GUTACHTERLICHE BEWERTUNG
zur Vorlage beim Regierungspräsidium Darmstadt

Straßenbahnausbau Frankfurt
Risikobewertung Haltestelle Varrentrappstraße

Berichts-Nr.: P2308_10, Berichts-Datum: 19.01.2024
Revision 1.0, Umfang: 28 Seiten

Abbildung 4: Haltestelle Varrentrappstraße, Istzustand im Bereich der späteren Erweiterung

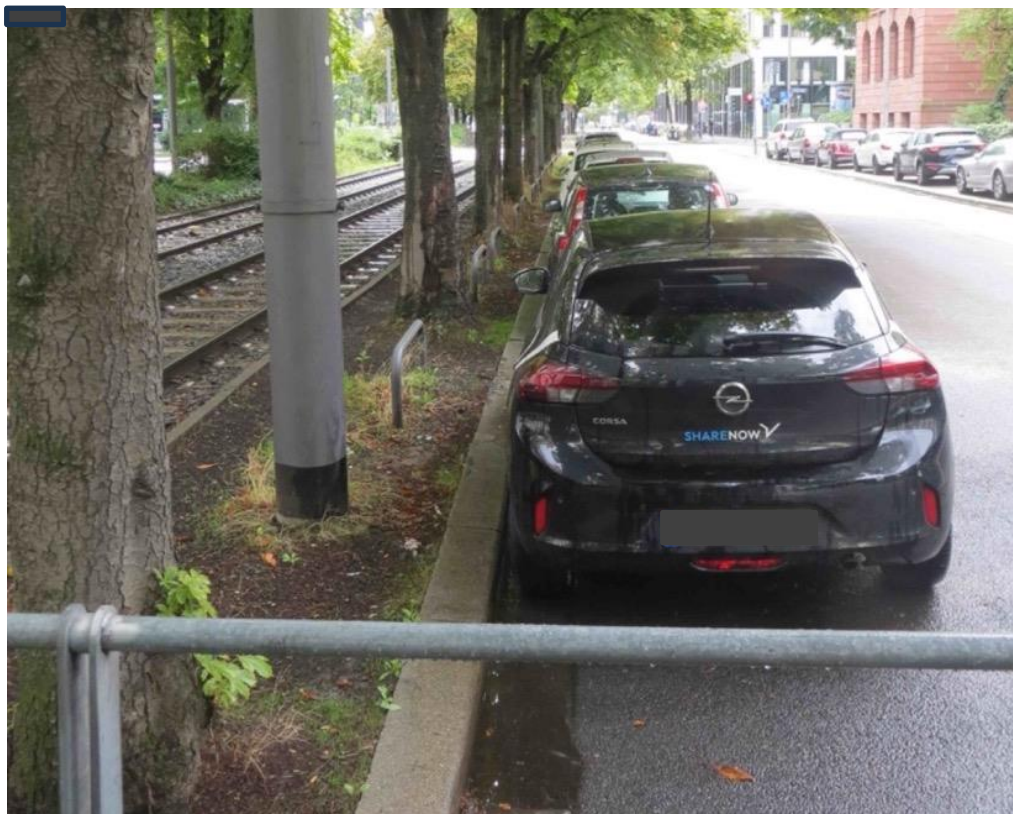
Für die weitere Betrachtung des Querschnitts wird angenommen, dass die Erweiterung in ähnlicher Weise ausgeführt wird wie die Bestandshaltestelle, d.h. mit einer Haltestellenfläche hinter den Bäumen.

Eine Gesamtbreite von 2 m ist dann ohne Weiteres zu realisieren, jedoch sind die Sperrwirkung der Bäume und weiterer Anlagen, der für Rollstuhlfahrende erforderliche Bewegungsraum und ein hinreichend bemessener Rettungs- bzw. Fluchtweg zu berücksichtigen.

1. Ein ausreichend großer Querschnitt hinter den Bäumen ist vorzusehen, um deren Sperrwirkung beim Zu- und Abgang der Fahrgäste und bei deren Verteilung auf der Haltestelle ausreichend zu kompensieren.
Angemessen erscheint eine lichte Breite von nominal 1,5 m (Fluchtweg). Die erforderliche Gesamtbreite von mindestens 2 m – bestehend aus Querschnitten vor und hinter den Bäumen - bleibt unberührt. Weitere Einbauten (Fahrkartenautomat etc.) sollen in Längsrichtung zwischen den Bäumen angeordnet werden.

Abbildung 6: Haltestelle Varrentrappstraße, Querschnitt

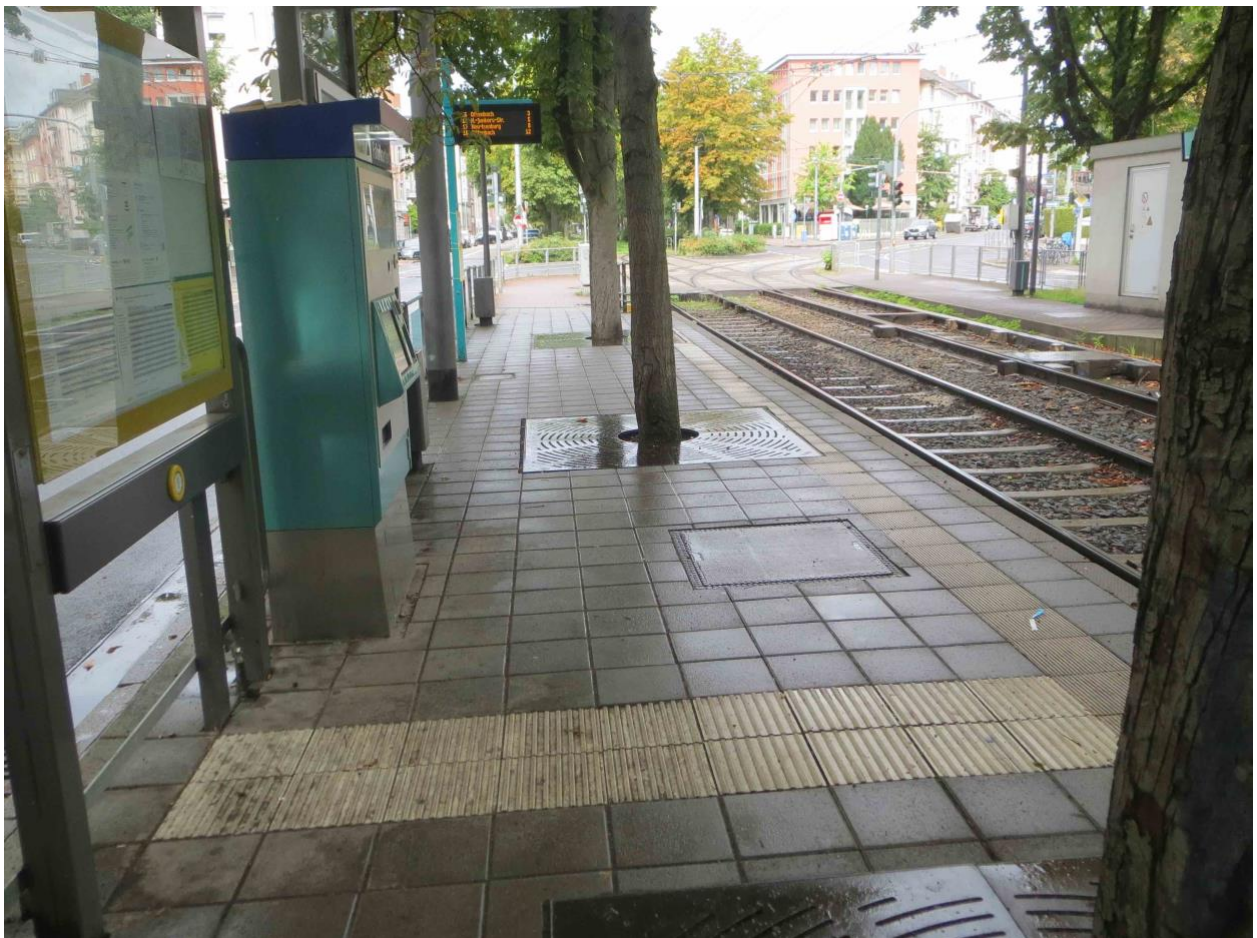
In der Frankfurter Normalie ist auf dem Bahnsteig einheitlich ein dezidierter Einstiegsbereich für sehbehinderte Menschen und Rollstuhlfahrende mittels Blindenleitstreifen markiert (siehe Abbildung 6). Die gekennzeichnete Halteposition der Bahn ist darauf abgestimmt. Abbildung 9 zeigt die Sh 7 Tafel der Bestandshaltestelle.

Da der Querschnitt vor den Bäumen grenzwertig schmal ist (Maße siehe Kapitel 8.2) ist für Rollstuhlfahrende hinter den Bäumen eine genügende Bewegungsfläche ($\geq 1,5$ m) vorzusehen, bei Einbauten (Fahrkartenautomat) mindestens aber 1,2 m.

Eine nutzbare Breite von nominal 1,5 m, mindestens 1,2 m, hinter den Bäumen trägt diesen Anforderungen Rechnung. Technische Einbauten (Fahrkartenautomat, Maste, Pfeiler) sollen zwischen den Bäumen angeordnet sein, um die volle Breite möglichst durchgehend zu gewährleisten.

8.2 Anhang 2 - Bestandsplan und geplante Haltestellenlänge

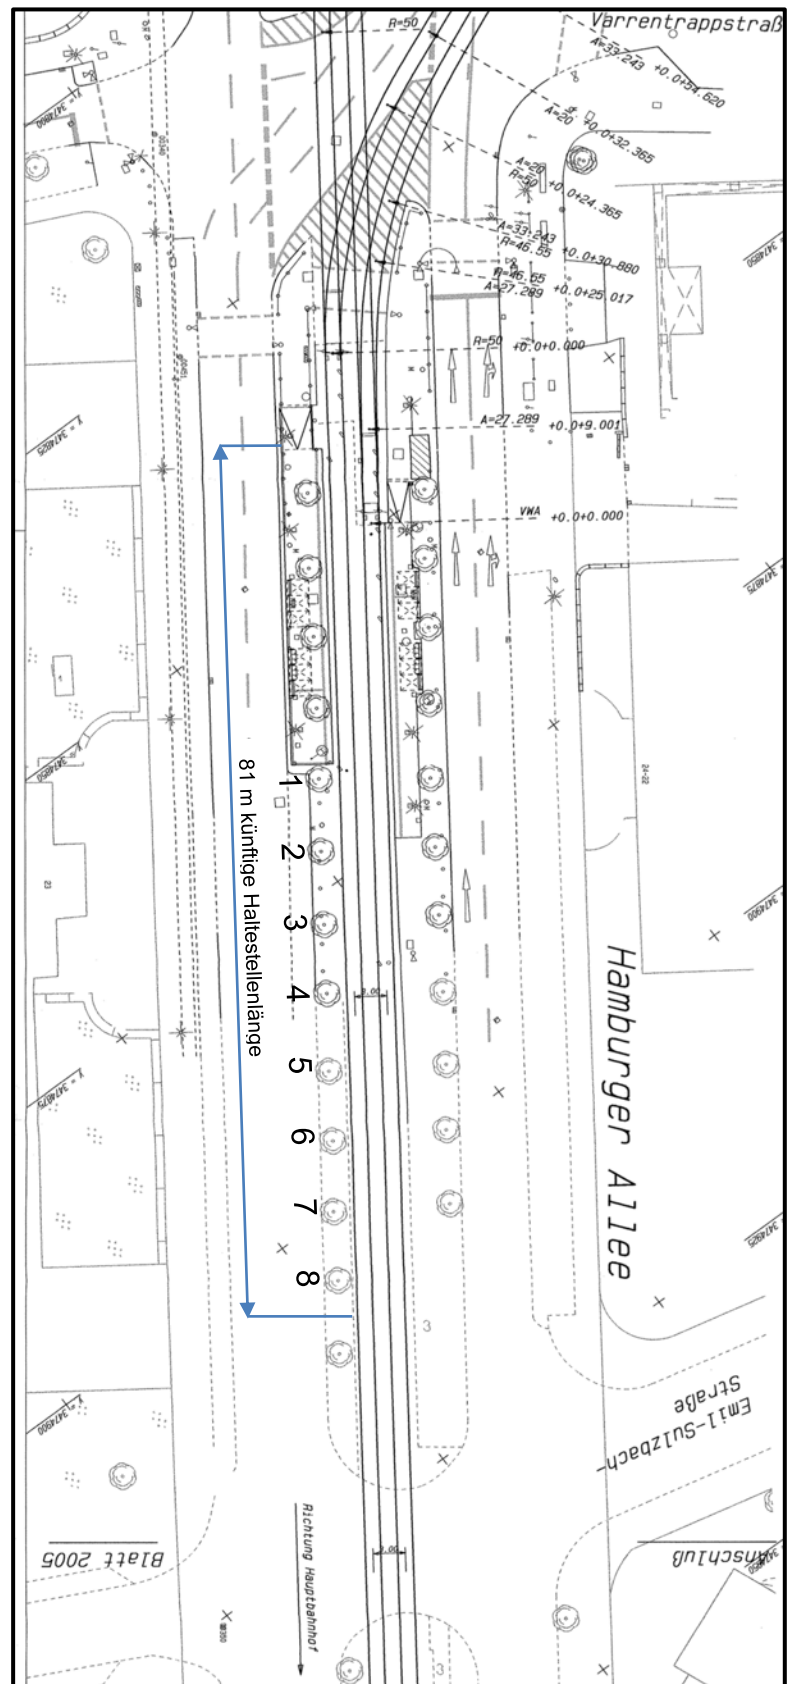
Angesichts einer Haltestellenlänge von > 80 m erscheint es jedoch sinnvoll in Richtung Hauptbahnhof eine zweite Zuwegung vorzusehen, zumal diese unmittelbar an die nächste Straßenkreuzung angebunden werden kann (Plan siehe Kapitel 8.2).

Hier gilt es ein Optimum zu finden. Die Abstände zwischen Bäumen und Bahnsteigkante (Maße siehe Kapitel 8.2) in der Größenordnung von 1,2 m ermöglichen trotzdem auch an diesen Türen einen nur wenig eingeschränkten Fahrgastwechsel. Zum Vergleich: Die Bäume im Bestand stehen sogar nur ca. 1,0 m von der Bahnsteigkante entfernt und dies wird, soweit bekannt, von den Fahrgästen akzeptiert.

3. Ein zweiter Zu- und Abgang zur Haltestelle in Richtung Emil-Sulzbach-Straße erscheint geboten, um:
 - einem Verkehrsbedürfnis zu entsprechen, da nunmehr die Haltestelle mittig zwischen den beiden benachbarten Kreuzungen liegt,

- Die Fahrgastströme auf der Haltestelle zu entzerren,
 - den Zugang aus und in Richtung der Schule auf zwei Wege zu verteilen und
 - die Entfluchtung von der Haltestelle deutlich zu vereinfachen.
